改善箇所説明図

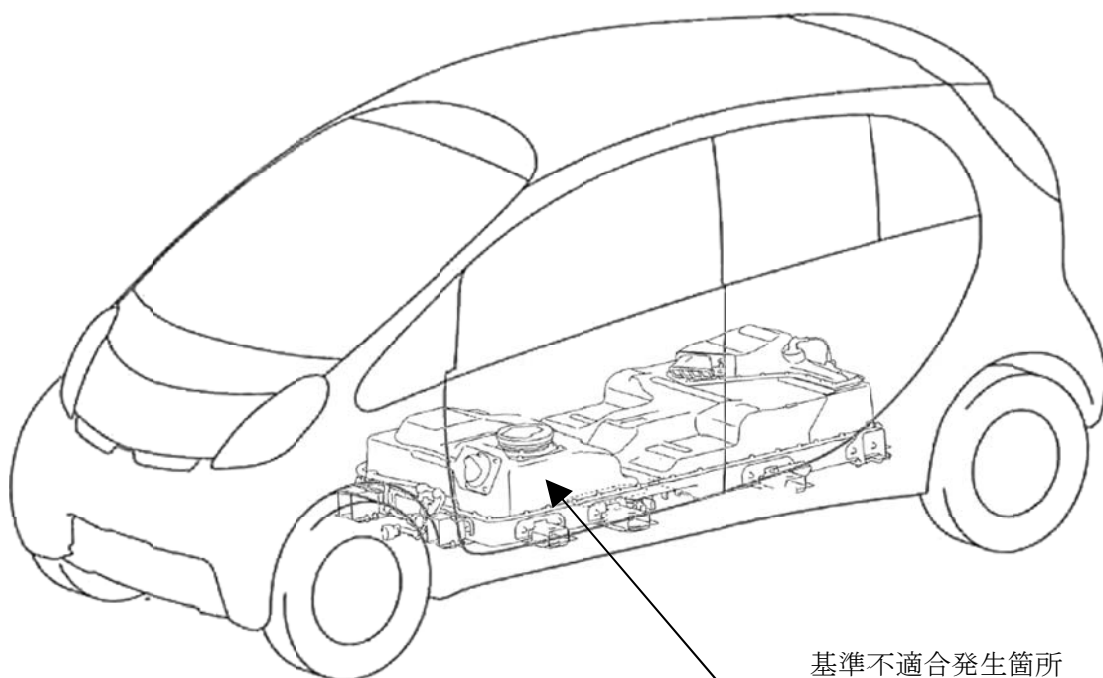
基準不適合発生箇所

セルモニターユニット
(駆動用バッテリーに内蔵)

駆動用バッテリーにおいて、バッテリーの電圧や温度を測定するセルモニターユニットの制御プログラムが不適切なため、上り坂での発進時にバッテリー電圧が一時的に変動した状態で車両が後方へ下がると駆動力が発生しないことがある。そのため、発進ができず、坂道を下がるおそれがある。

改善の内容

全車両、セルモニターユニットの制御プログラムを対策仕様書き替える。

注：図中の 内は、プログラムを書き替える部品を示す。
